REMODELACION DE LA PLANTA PROCESADORA DE FRUTAS Y VEGETALES, UBICADO EN EL CAMPUS DE LA UNIVERSIDAD NACIONAL DE AGRICULTURA, CATACAMAS, OLANCHO.

LPN-01-OBRAS-UNA-PINPROS-2017

RESPUESTAS Y ACLARACIONES No.01

CUADRO CONSULTAS – RESPUESTAS

IE-2

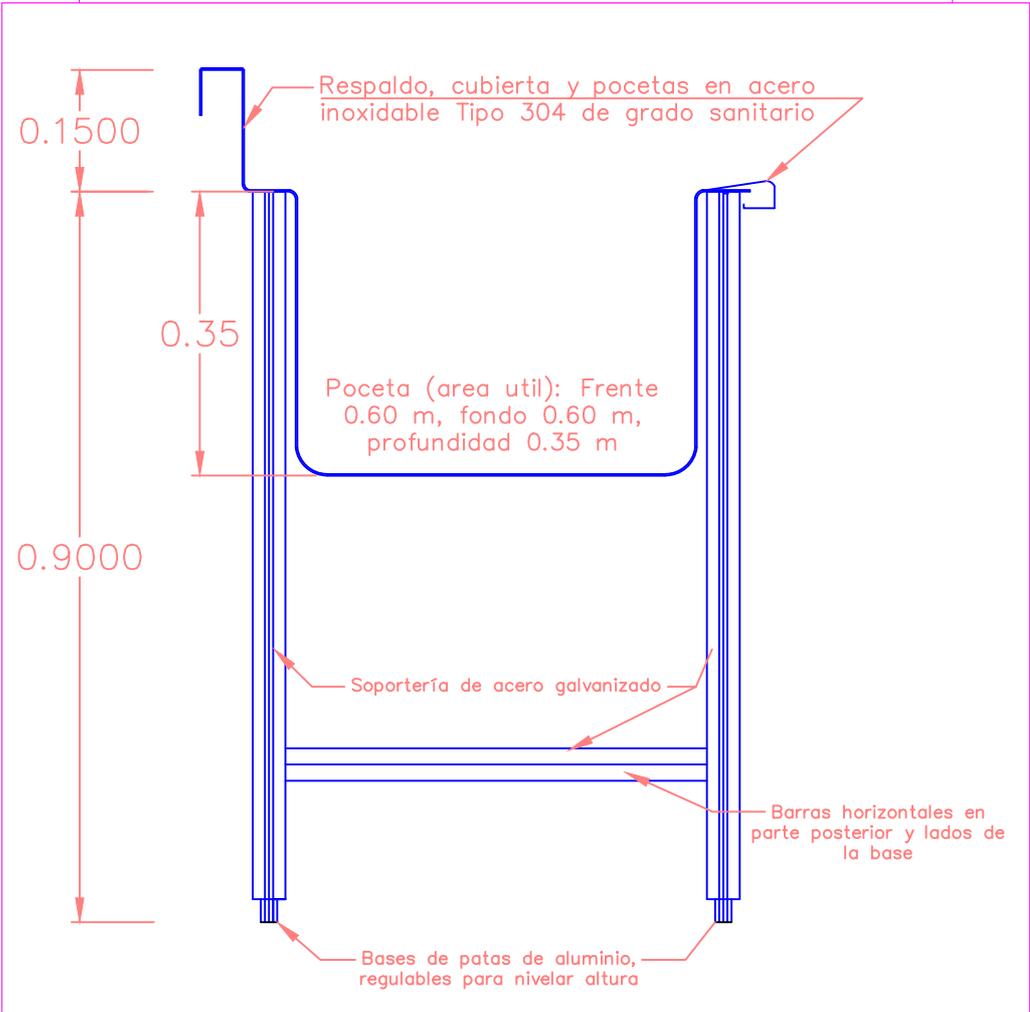
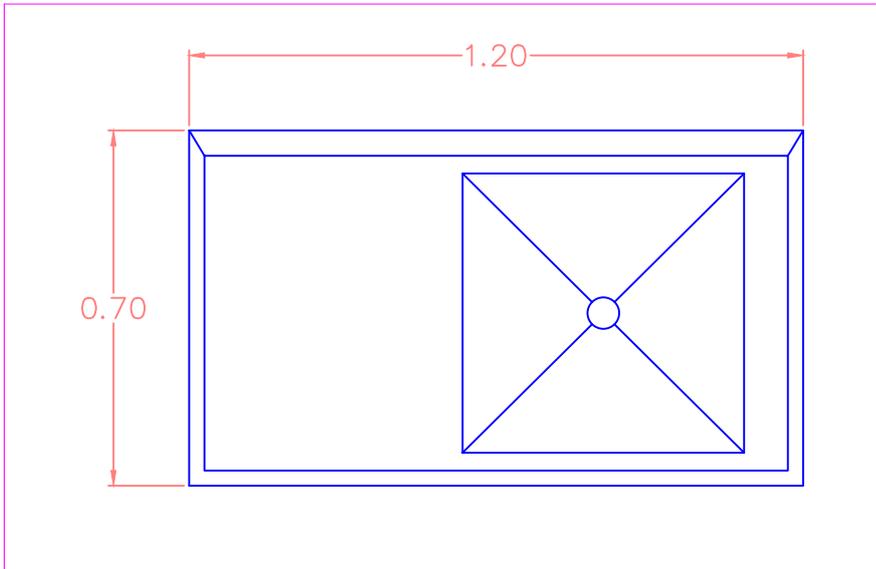
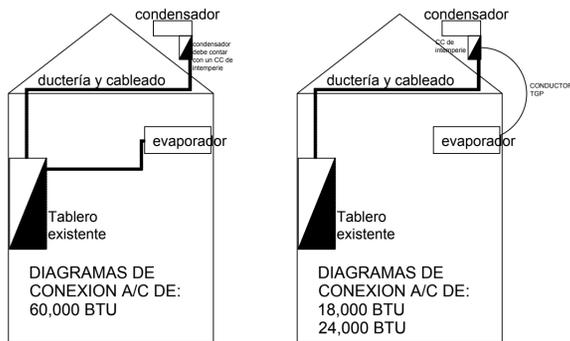
3.	Se habla en el volumen de obra de la partida 159 a la 178 de la instalación de salidas eléctricas para equipos especiales los cuales no se especifica el metraje de las mismas y no se presentan planos eléctricos para ubicación de los mismos.	R// Se anexa plano con ubicación de las salidas eléctricas en mención y se cambia unidad de medida de estas actividades, pasando de "unidad" a "m", indicando además el cableado y metraje de las salidas. Hacer caso omiso a las salidas eléctricas para exprimidor de naranjas, dosificadora volumétrica de pistón y refrigeradora de laboratorio (ítems 161, 176 y 183 respectivamente), pues estos equipos serán conectados a las salidas de tomas de 120 V.

4.	Se habla en el volumen de obra de la partida 184 a la 186 de la instalación de salida eléctrica para alimentación de unidades de Aires Acondicionados los cuales no se especifica el metraje de las mismas y no se presentan planos eléctricos para la ubicación de los mismos.	R// Se anexa plano con ubicación de las salidas eléctricas en mención y se cambia unidad de medida de estas actividades, pasando de "unidad" a "m", indicando además el cableado y metraje de las salidas.												
5	Para las salidas de alimentación eléctrica de Aires Acondicionados no se dan los datos técnicos (tipo de ductería y tipo cable de alimentación).	R// A continuación se brindan detalles, complementar con las indicaciones del Plano IE-2 adjunto, 1. Cable THHN, certificado UL, para la alimentación de condensador desde el centro de carga existente CC-AC02, en: <table border="1" data-bbox="889 1593 1390 1656"> <tr> <td>18,000 BTU</td> <td>24,000 BTU</td> <td>60,000 BTU</td> </tr> <tr> <td># 14</td> <td># 12</td> <td># 8</td> </tr> </table> 2. Cable THHN, certificado UL, para la alimentación de evaporador desde el centro de carga existente CC-AC02, en: <table border="1" data-bbox="889 1814 1390 1877"> <tr> <td>18,000 BTU</td> <td>24,000 BTU</td> <td>60,000 BTU</td> </tr> <tr> <td>No Aplica</td> <td>No Aplica</td> <td># 12</td> </tr> </table>	18,000 BTU	24,000 BTU	60,000 BTU	# 14	# 12	# 8	18,000 BTU	24,000 BTU	60,000 BTU	No Aplica	No Aplica	# 12

7.	Se habla en las especificaciones técnicas el número de Circuitos corresponderá a lo indicado en Cuadro de Cargas para cada Panel, según diseño en planos los cuales no se presentan planos eléctricos para ubicación y distribución de los mismos, datos técnicos(voltaje, amperaje, tipo de fases, ramales(breakers),ect) .	R// Se anexa plano Plano IE-2 con ubicación de los paneles y cuadros de carga respectivos.

8.	No se cuentan con planos eléctricos para ubicación de Centros de carga y paneles de distribución con sus características respectivas.	R// Se anexa plano Plano IE-2 con ubicación de los paneles y cuadros de carga respectivos.

11.	No se cuenta con ningún plano eléctrico para distribución de circuitos de iluminación, fuerza, interruptores y sistemas especiales.	R// Se anexa plano Plano IE-2.

12.	No se cuentan con planos de distribución de Aires Acondicionados (para sacar el material que utilizará para su instalación).	R// Se anexa plano con ubicación estimada de las salidas para las unidades evaporadoras de los aires acondicionados y de sus unidades condensadoras.

DETALLE DE LAVAMANOS INDUSTRIAL

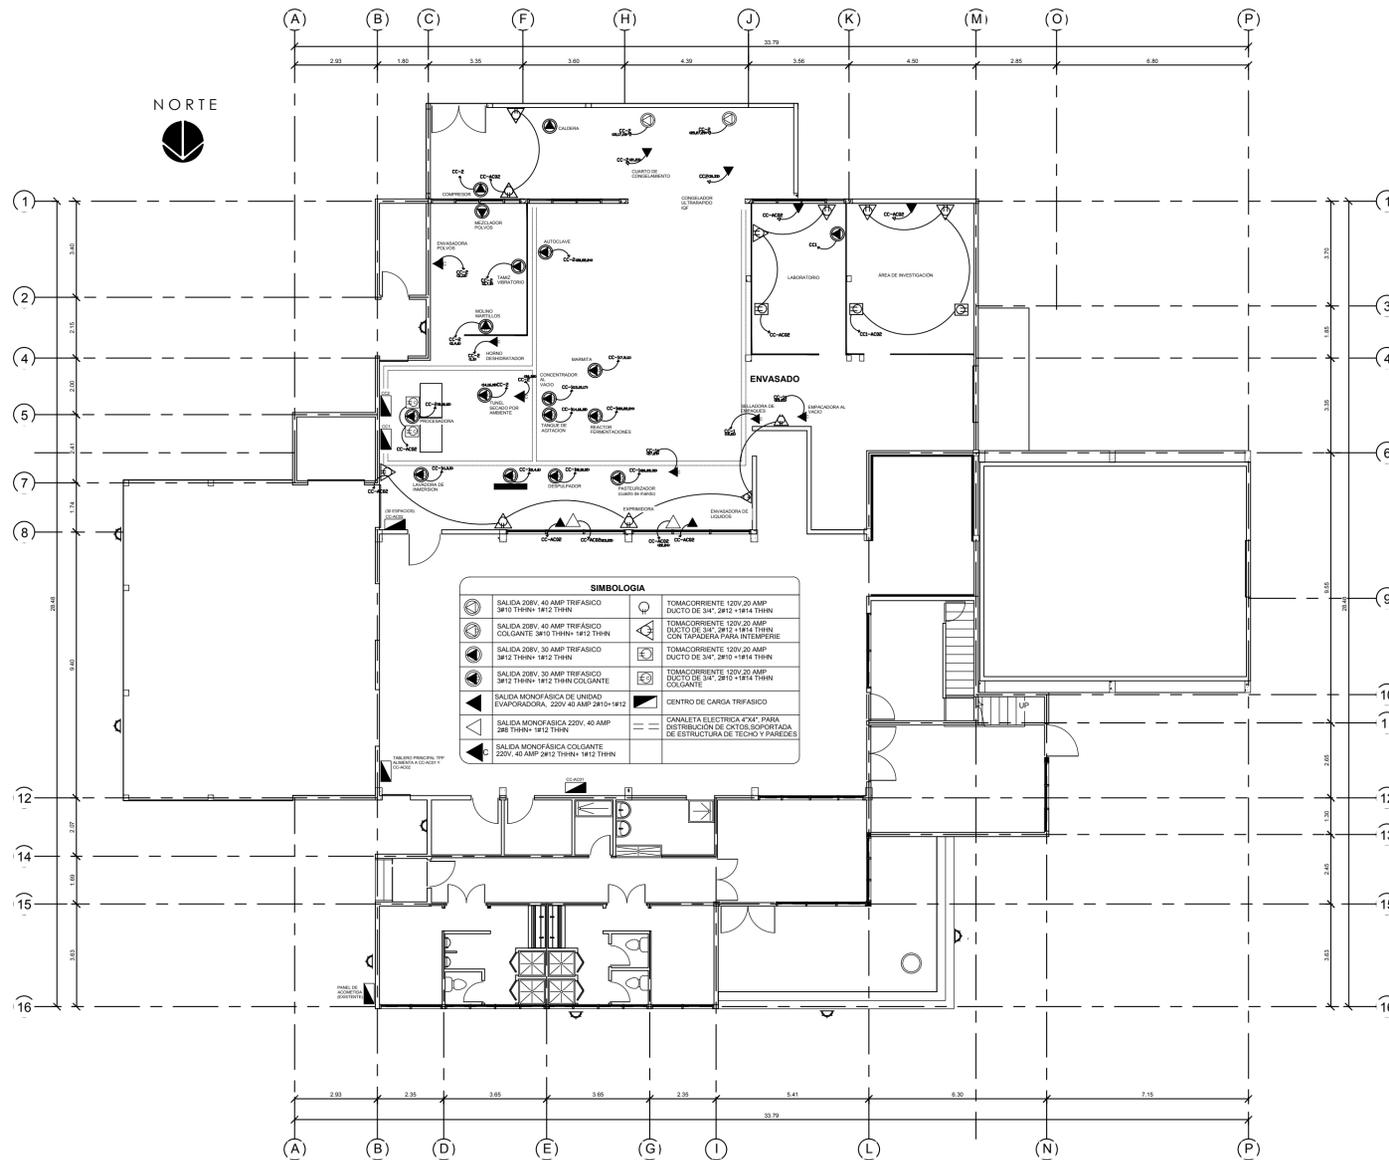
14.	Favor proporcionar los planos de aire acondicionado y plano de toma de fuerzas.	R// Se anexa plano IE-2
15.	Favor proporcionar medidas del lavatrastos industrial.	R// Se anexa DETALLE DE LAVAMANOS INDUSTRIAL. Este detalle es referencial, ya que las dimensiones pueden variar en caso de adquirirlo directamente con un fabricante. Los materiales básicos constructivos deben respetarse.
